Oggetto: [ID_298] - Parco Eolico denominato "Lesina-Apricena" da realizzare nei comuni di Lesina (FG) ed Apricena (FG) ed infrastrutture connesse da realizzare nei comuni di Poggio Imperiale (FG) e San Paolo di Civitate (FG), avente una potenza complessiva pari a 33,6 MW. [ID_VIP: 4155] Istanza di VIA Ministeriale ex art. 23 del D.lgs. n. 152/2006 e ss. mm. ii.
Proponente: Renvico Italy S.r.l.

N. **1568** del 02/09/2019 del Registro delle Deliberazioni

Parere definitivo espresso nella seduta del 18 / 06 / 2019

Oggetto: PARCO EOLICO A LESINA ED APRICENA

Fig. 1.4 del SIA – Individuazione degli elementi di impianto su base cartografica PPTR (tutti i tematismi accesi) all'interno della AVI (linea rossa) di 12km dalle WTG di progetto

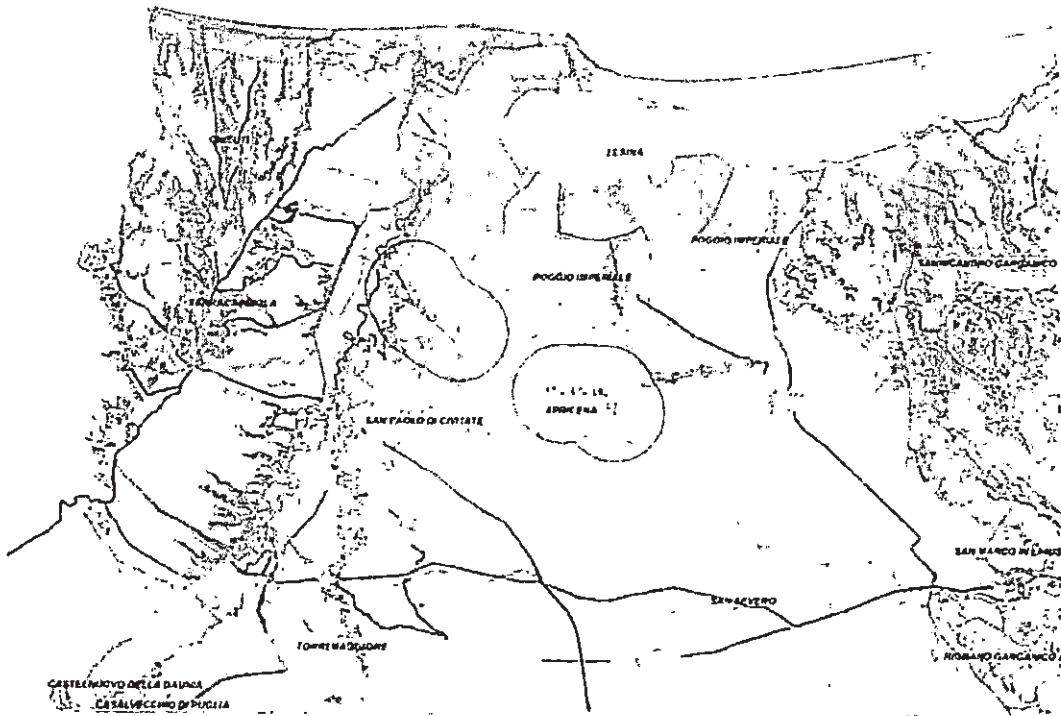
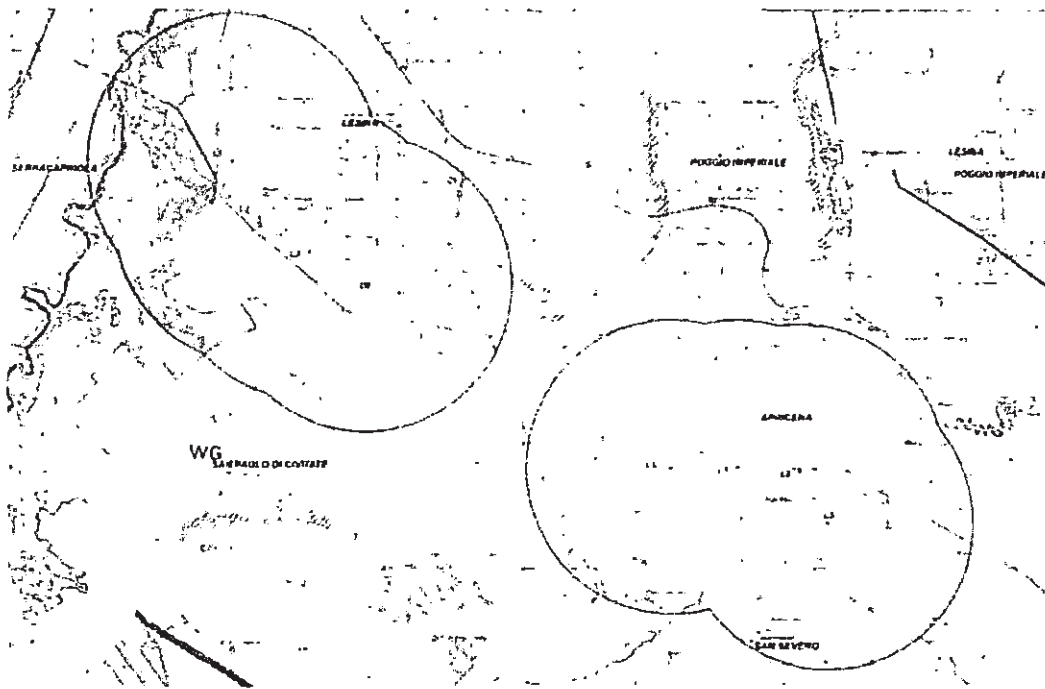
La posizione e la disposizione lineare delle torri nell'area (in misura maggiore per il territorio in agro di Lesina), rappresenteranno sicuramente un disturbo per le limitrofe componenti botanico vegetazionali e delle aree protette.

Anche se le opere necessarie alla realizzazione del parco eolico interferiscono solo in parte direttamente con le componenti tutelate dal PPTR, non si può non costatare che l'inserimento di questo tipo d'impianto andrebbe a compromettere le caratteristiche e le relazioni funzionali, visive e con particolare riferimento alla presenza del Parco Naturale Regionale del Fortore soprattutto ecologiche che caratterizzano la struttura delle figure territoriali di appartenenza (aereo generatori L1, L2, L3 ed L4).
